Städtebauliches Planungskonzept Deutzer Hafen Vorlagennummer 2608/2021

Hier: Beantwortung von Fragen in der Sitzung des Stadtentwicklungsausschusses vom 09.09.2021

Integrierter Plan, Ausschnitt Bereich Ostdreieck – bisherige Planung

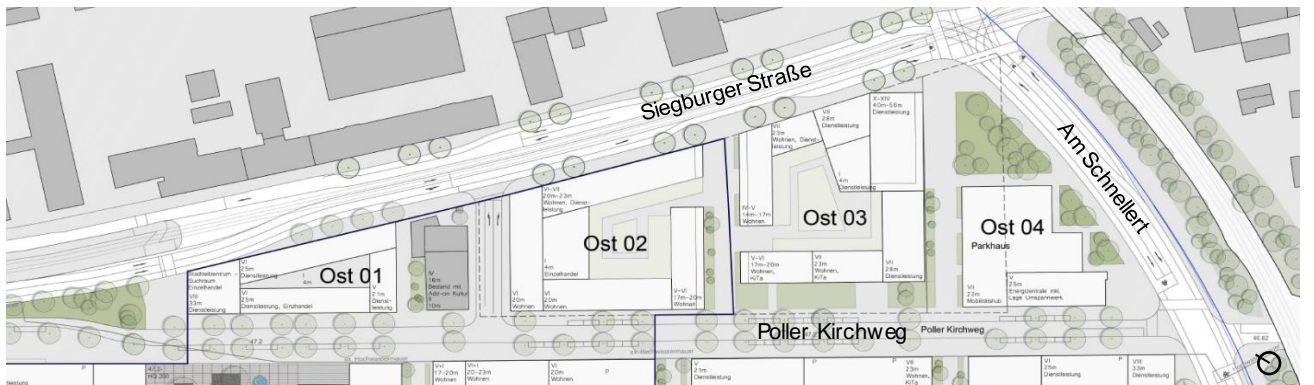
1. Wieso ist das Parkhaus im Baufeld Ost 04 in der Neuplanung doppelt so hoch wie vorher?

Das Parkhaus auf Baufeld Ost 04 (bzw. AX 04) hatte im ursprünglichen Entwurf eine Höhe von 10 m. Zusätzlich war ein Parkhaus von 19 m Höhe in Baufeld Ost 01 (AX 01) geplant. In der Neuplanung ist für das Parkhaus im Baufeld Ost 04 eine Höhe von 22 m vorgesehen, das Parkhaus in Baufeld Ost 01 entfällt. Gründe dafür sind zum einen, dass die Kubatur des geplanten Parkhauses auf Baufeld Ost 01, das durch den Poller Kirchweg und die Siegburger Straße begrenzt wird, sehr schmal wäre. Hier wäre die Einbettung eines Parkhauses inkl. Rampen unter Einhaltung von Schleppkurven sehr schwierig und eher unwirtschaftlich gewesen.

Zum anderen erschien die Lage an der S-Bahn-Station auch im Sinne eines Park-and-Ride-Parkplatzes für ein Parkhaus günstiger. Andere Nutzungen wie Wohnen wären neben der Bahntrasse sowie dem Umspannwerk ohnehin nicht möglich.
